Informe Consolidado de Solicitud de Aclaraciones, Rectificaciones y/o Ampliaciones a la Declaración de Impacto Ambiental del Proyecto "Ampliación Planta Faenadora Sopraval"

Nombre del Titular : Sopraval SpA.
Nombre del Representante Legal : Luis Felipe Fuenzalida Bascuñán
Dirección : Juan Godoy s/n, La Calera

El presente Informe Consolidado de Solicitud de Aclaraciones, Rectificaciones o Ampliaciones a la Declaración de Impacto Ambiental del proyecto "Ampliación Planta Faenadora Sopraval", contiene las observaciones generadas en virtud de la revisión de la Declaración de Impacto Ambiental.

Figura N° 2. Relación proyecto con PRC - La Calera.

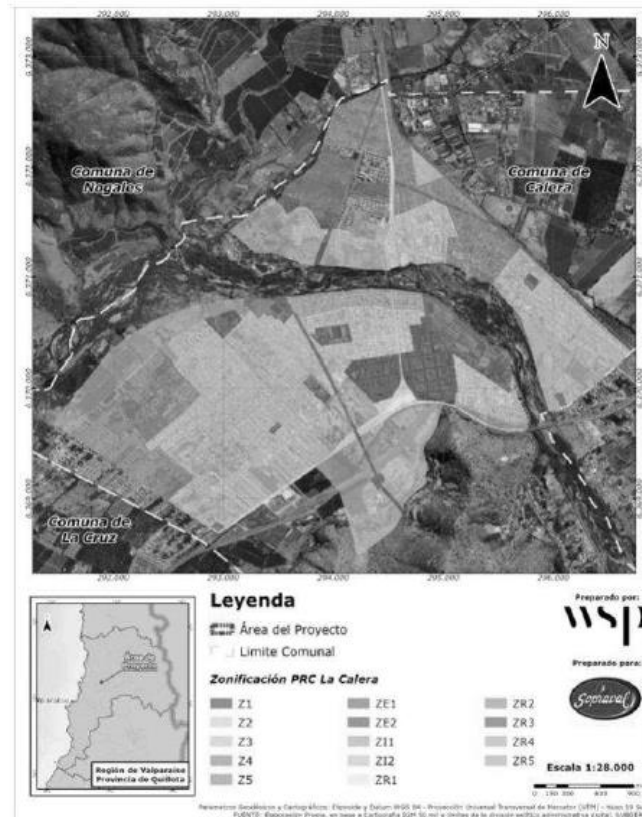
91. En relación con su vinculación con instrumentos de ordenación del territorio: el Capítulo 8, "Relación del Proyecto con Políticas y Planes Evaluados Estratégicamente", el Titular presenta un análisis de compatibilidad territorial del proyecto frente al Plan Regulador Comunal de La Calera, aprobado por Resolución Exenta N°6 de la Secretaría Regional Ministerial de Vivienda y Urbanismo, publicada en el Diario Oficial el 25 de julio de 1992.

En dicho análisis, se indica que las obras se emplazarían en un área rural fuera del límite urbano establecido por el citado instrumento. Sin embargo, se constata que el Titular no adjunta el Certificado de Informaciones Previas (CIP), o equivalente, vigente para el o los predios en los que se pretende desarrollar el proyecto, el cual debe ser emitido por la Dirección de Obras Municipales (DOM) de la Ilustre Municipalidad de La Calera. Dicho instrumento público resulta indispensable para acreditar con certeza que el emplazamiento del proyecto recae efectivamente sobre las zonas descritas.

Figura N° 1. Área bajo protección oficial y su relación con el Proyecto.

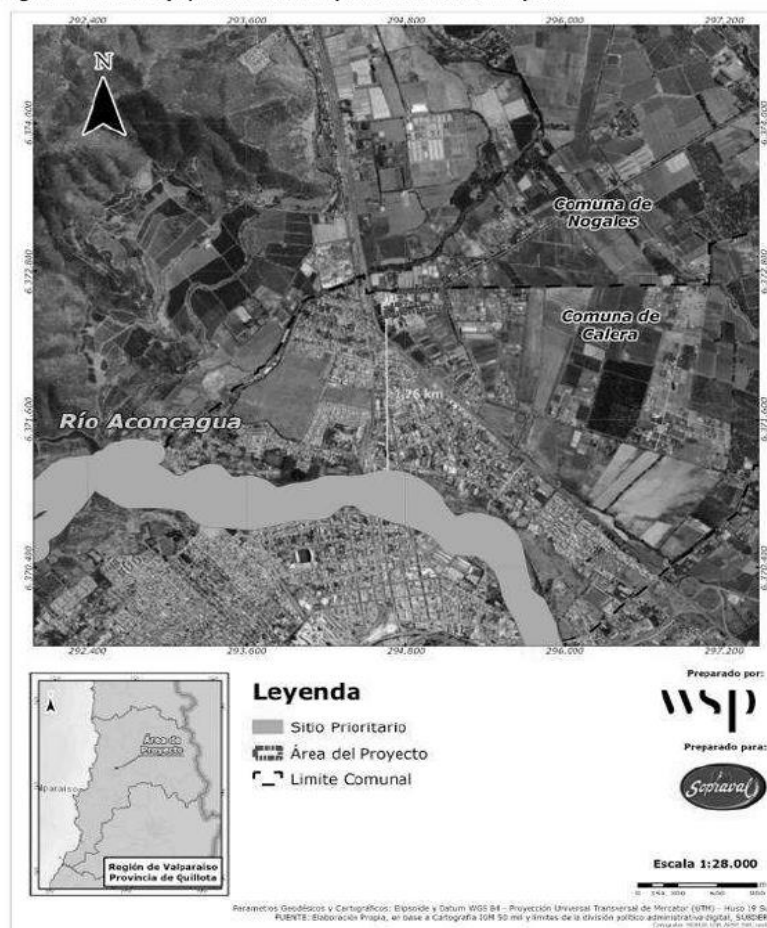
En consideración de lo expuesto, y sin perjuicio de realizar un análisis completo de la relación del proyecto con el citado Plan, se requiere poner especial atención en abordar los siguientes elementos:

Conforme a los focos "Prevención de la generación de RSD" y "Valorización de residuos sólidos", el Titular entrega antecedentes relacionados con la gestión de RSAD del proyecto. No obstante, no se entregan mayores antecedentes sobre la implementación de medidas que fomenten el reciclaje de este tipo de residuos durante las distintas fases del proyecto. De esta forma, se solicita al Titular considerar la alternativa de incorporar acciones que permitan una gestión integral de los RSD y RSAD, particularmente en las fases de construcción y cierre que son las que contemplan la mayor generación de este tipo de residuos. Dentro de estas acciones o medidas a considerar se encuentran, por ejemplo, la utilización de contenedores diferenciados, la utilización de empresas autorizadas para la gestión de estos residuos y la capacitación del personal para una correcta categorización de los residuos reciclables.
